Modernisation du Barrage du Grand Vioreau (44)

Note en réponse à la CLE

Avril 2022

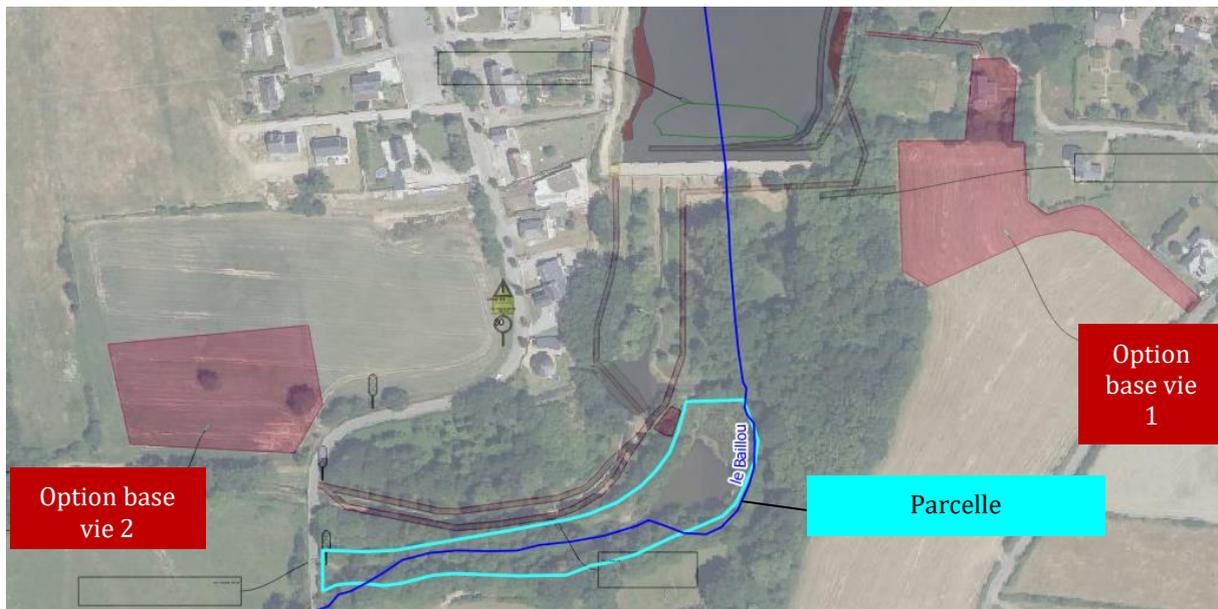
- La compensation de la zone humide détruite définitivement,
 - Les mesures de compensation ont fait l'objet de débats au sein du Bureau. Les membres s'interrogent sur la compensation à 200% de la zone humide impactée définitivement alors qu'une partie de la compensation consiste à remettre en état une zone humide impactée temporairement,
 - Les membres du bureau souhaitent savoir si des solutions alternatives de compensation ont été étudiées.

Dans le cadre des études techniques au stade DCE, ISL a pu affiner les emprises nécessaires aux travaux au niveau de la zone humide par rapport à ce qui est présenté dans le cadre du dossier initial et la demande de compléments.

Ainsi, l'impact temporaire sur la zone humide aval est réduit et passe de 4130 m² à 1975 m².

Une zone humide de 2155 m² est préservée. Cette zone préservée sera balisée pour éviter toute circulation.
